Uttale/merknader til Plan 5133

1. Uriktige opplysninger i forhold til avkjørsel beskrevet i planforslag

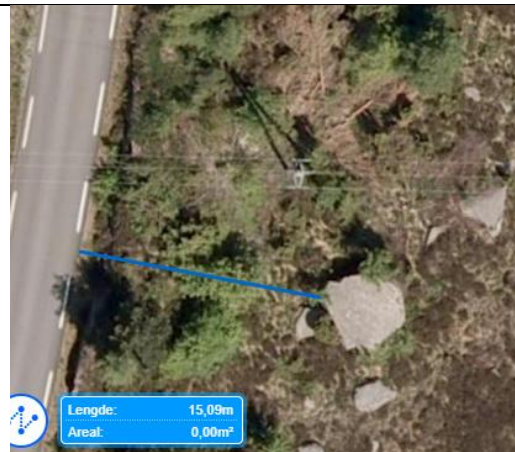
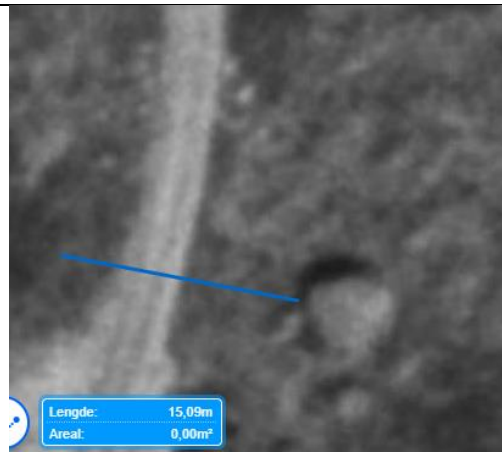
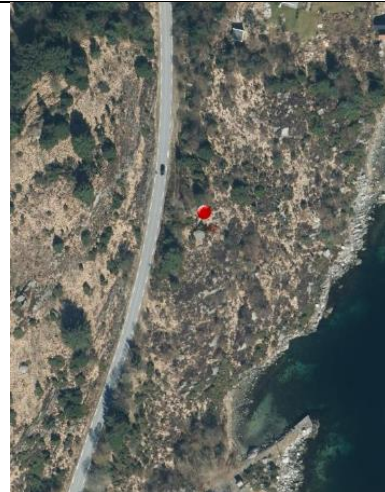
Både i høringsbrevet og i planforslaget er det beskrevet at «*Avkjørsel fra fylkesvegen er planlagt på samme sted som eksisterende avkjørsel*»

Dette er direkte feil og villedende informasjon. Jeg er oppvokst 100 meter fra området som er foreslått regulert og her finnes der ingen eksisterende avkjørsel.

Det som finnes i dette området er spor etter den gamle veitraseen til Fosnavegen. Jeg har lagt ved flyfoto-utsnitt (fra kart.finn.no) som tydelig viser hvordan traséen er endret. En kan også se sporene etter den gamle traseen.

Spør etter den gamle veitraseen innringet i blått (omtalt som «eksisterende avkjørsel» i forslag)
